# **MINISTÈRE DES TRANSPORTS**

**Projet de réaménagement de la route 138 dans le secteur des lacs à Thompson et La Ligne sur le territoire de la municipalité de Franquelin**

**Réponses et explications à la deuxième série de questions et commentaires de la DÉE de mars 2015**

**Addenda 2**

Titre du plan  
 Titres miniers 2015

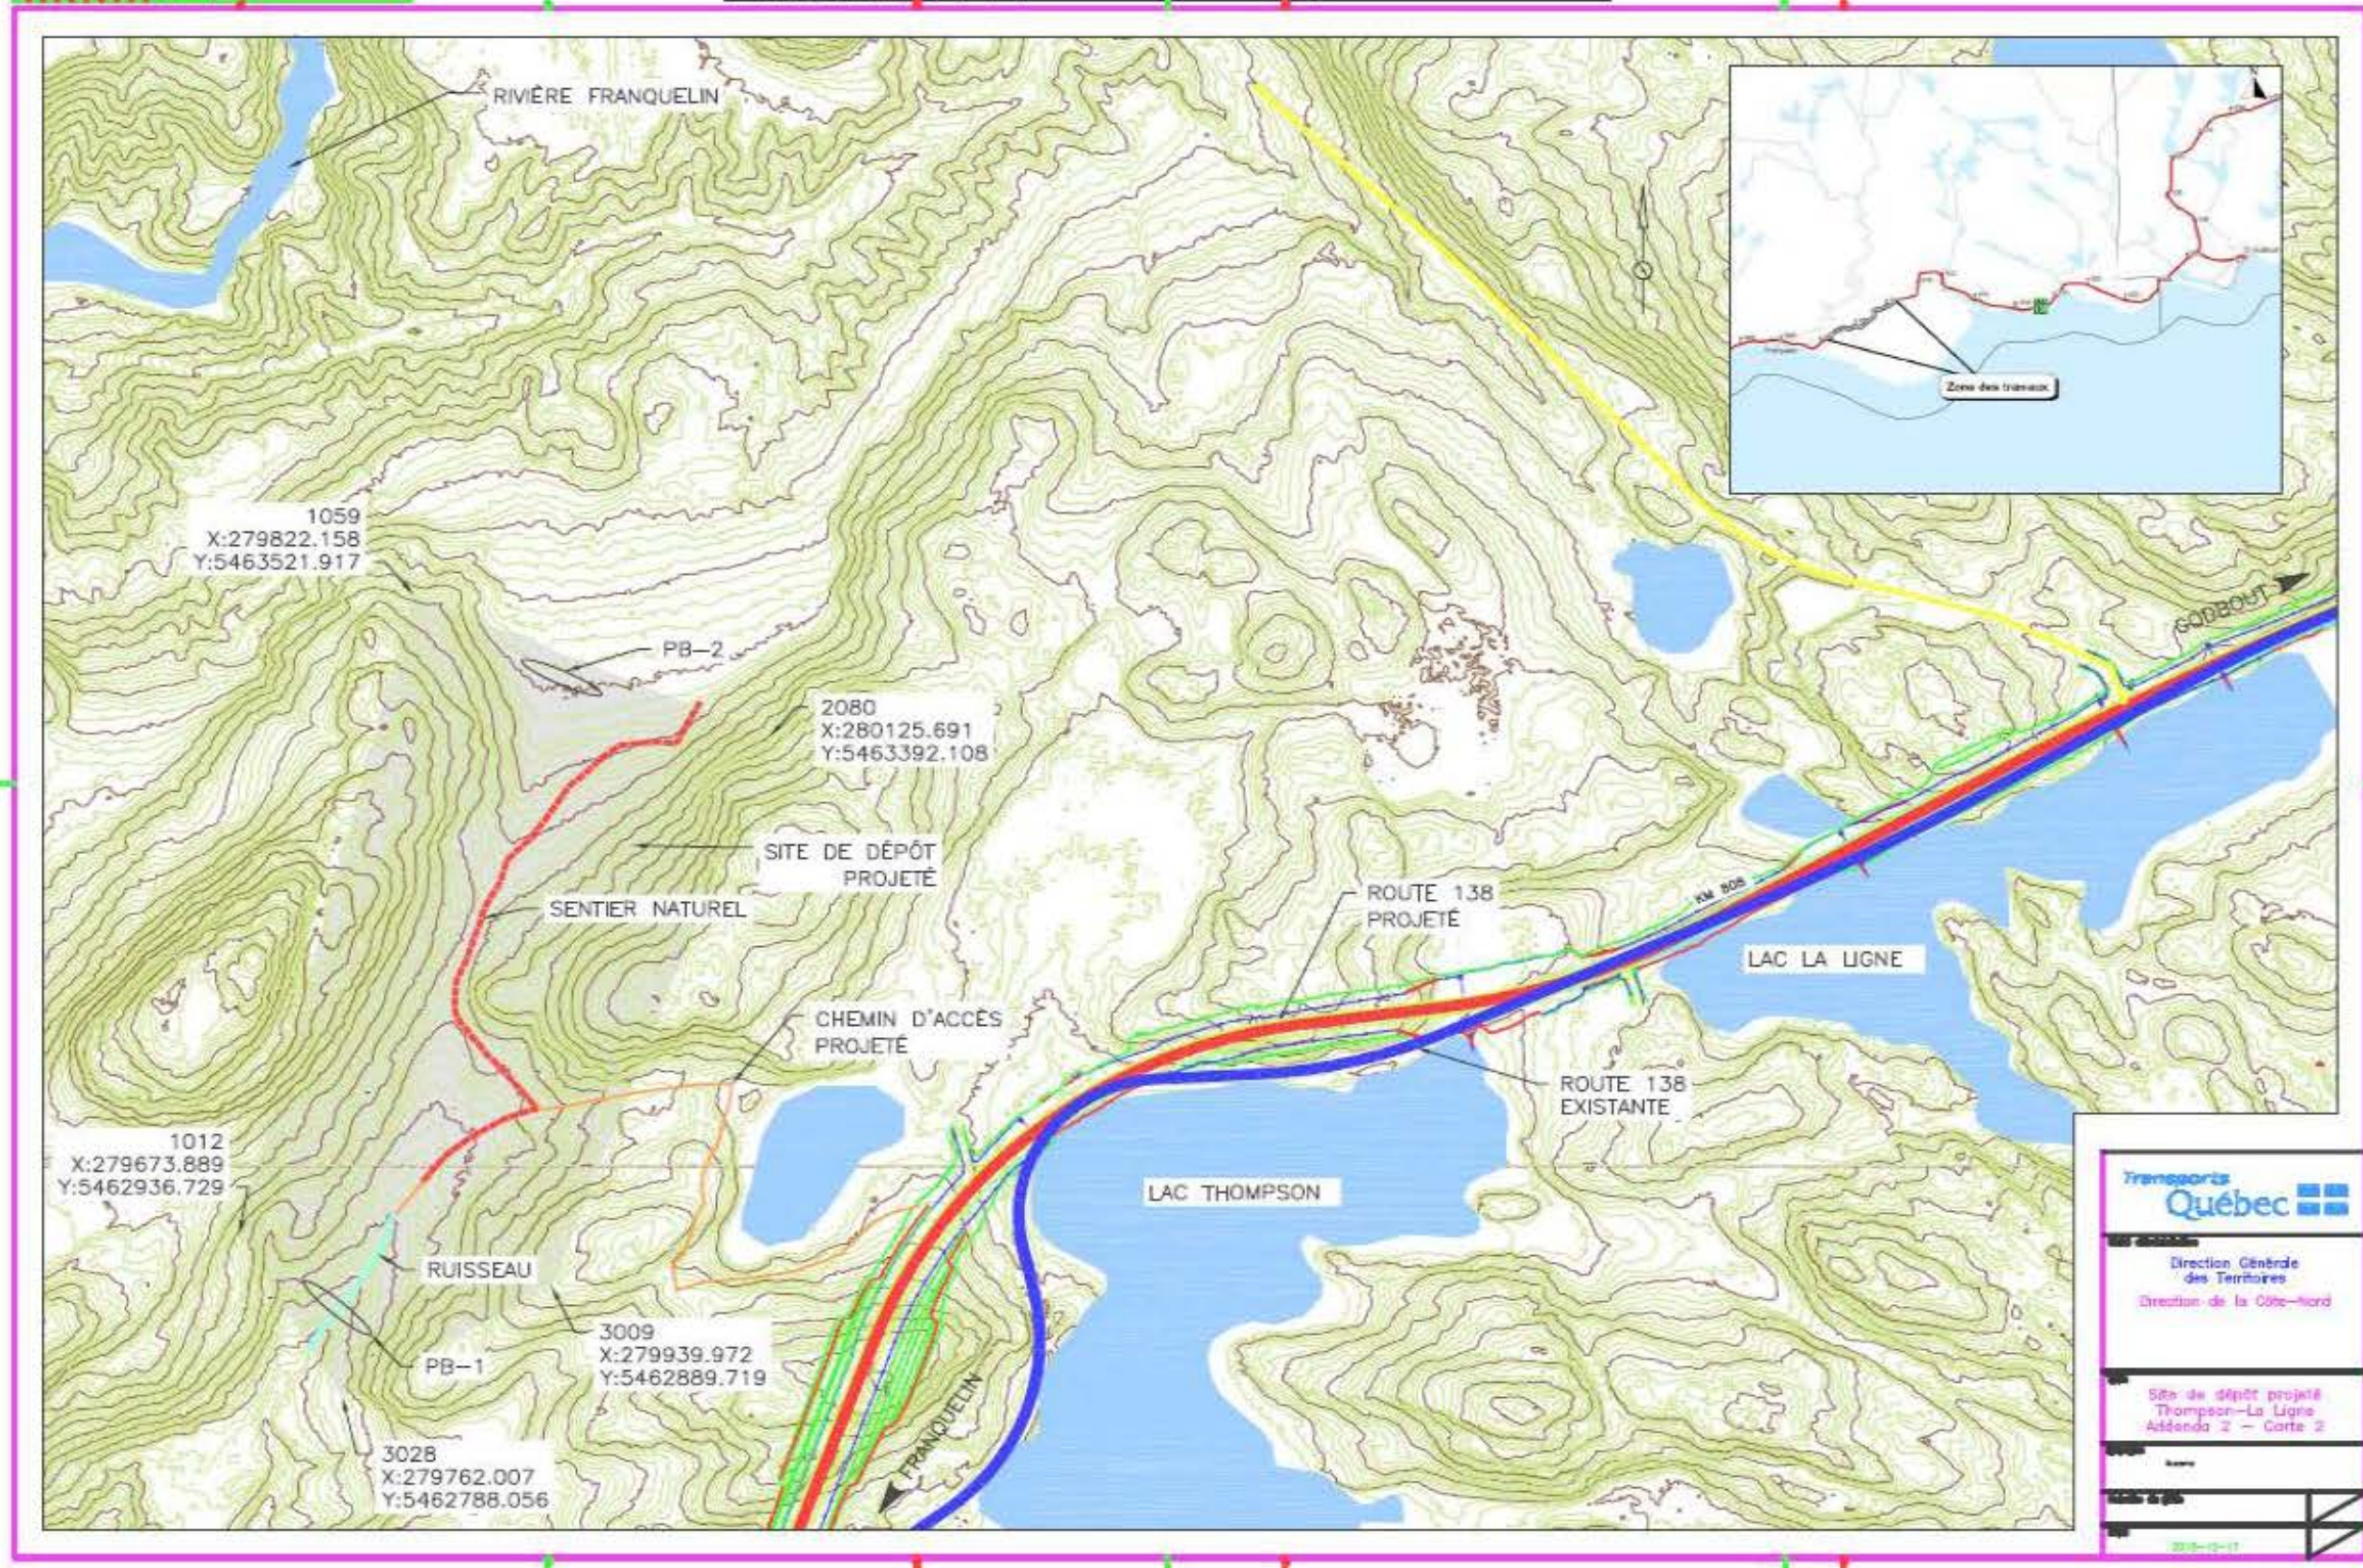
**L'initiateur du projet doit mettre à jour les renseignements relatifs aux titres miniers et consulter le Registre public des droits miniers, réels et immobiliers à l'adresse suivante : <https://gestim.mines.gouv.qc.ca>. Il est également demandé à l'initiateur de fournir une carte illustrant ces titres miniers.**

En date de la mi-décembre 2015, six titres miniers sont actifs dans la zone d'étude (voir la carte des titres miniers à l'annexe 1), soient :

D'abord, la « zone d'étude » (quadrilatère en tirets gras) positionne le projet dans un contexte d'influence globale. Dans ce cas-ci, les titres miniers qui sont encore actifs sont concentrés dans la partie sud-est de cette zone.

Ensuite, le « secteur du projet » (rectangle longitudinal en trait fin) délimite une zone d'influence plus restreinte. Dans ce cas-ci, aucun titre actif n'est affecté.

Par ailleurs, la contrainte « 38927 – périmètre urbanisé » indiquée sur la carte représente un site qui « est soustrait à la prospection, à la recherche, à l'exploration et à l'exploitation minière ». Cependant, les informations obtenues de la MRC indiquent que cette contrainte existe toujours, mais n'a pas d'influence sur nos travaux puisque ces derniers débutent à l'est de ce quadrilatère et ne l'affectent en rien.

La contrainte « 14604 – Rivière à saumon Franquelin\_site patrimonial » correspond à un site patrimonial innu revendiqué (Innu Assi de la Première Nation de Pessamit). Cependant, le Conseil de bande a été consulté sur ce projet et le MTQ sera en mesure de construire le tronçon qui est à l'intérieur de cette contrainte et accéder au site de dépôt de surplus de matériaux qui, lui, sera situé à moins d'un kilomètre au nord-ouest du lac à Thompson.

Ainsi, le projet n'aura pas d'influence sur les titres miniers et les contraintes mentionnés à la « Carte des titres miniers et autres » puisque la construction du projet sera réalisée à l'intérieur des limites fixées par notre demande d'autorisation d'occupation au MERN.
